高浜発電所3、4号機の常設直流電源設備設置等について（概要）

【概念図】

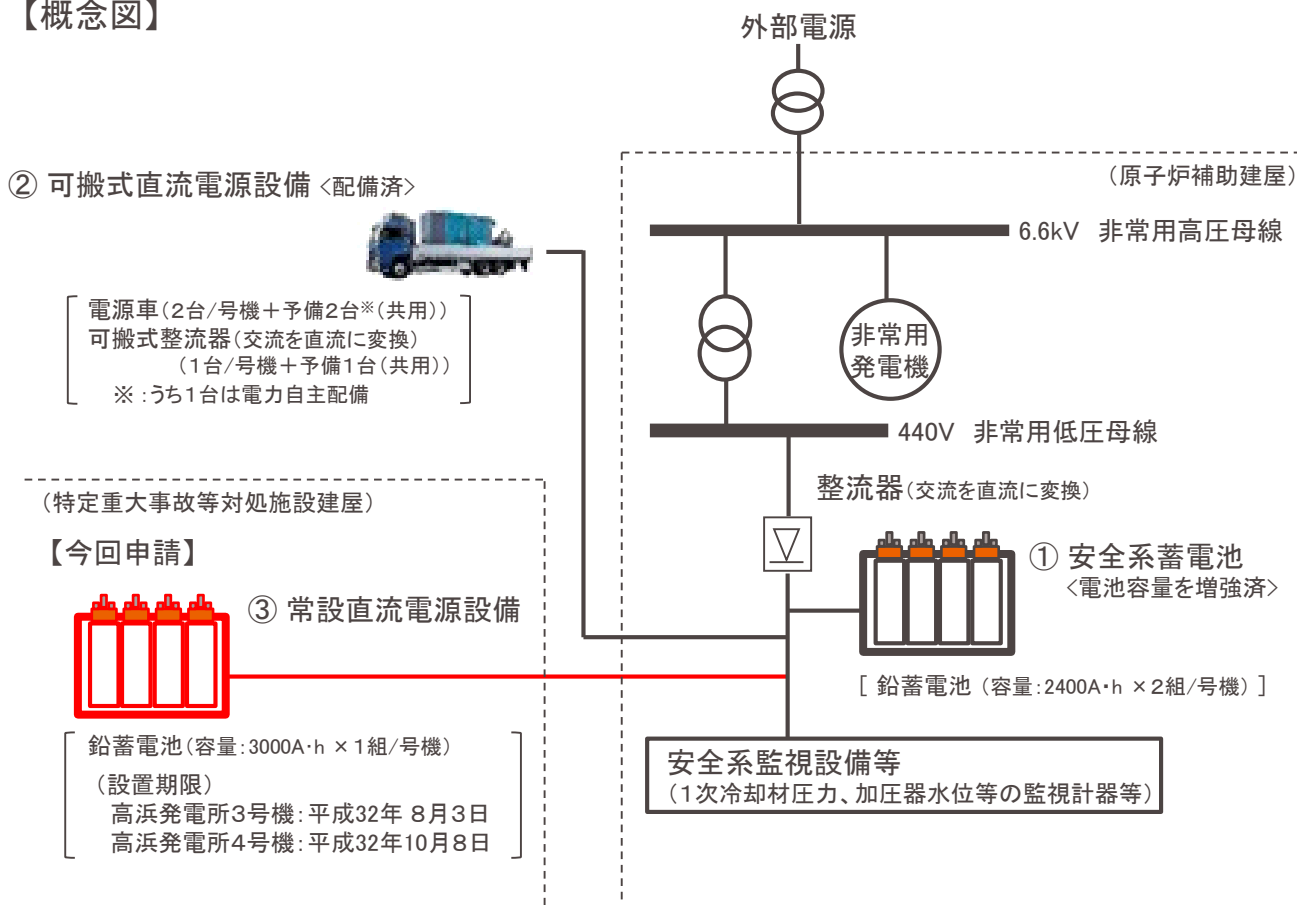
重大事故等の対応に必要な設備に電気の供給を行う、特に高い信頼性を有する常設直流電源設備（3系統目）を設置する。

（ 常設直流電源設備（3系統目）は、本体施設の工事計画認可（高浜発電所3号機：平成27年8月4日、高浜発電所4号機：平成27年10月9日）から5年間の経過措置期間（法定猶予期間）までに設置することが要求されている。
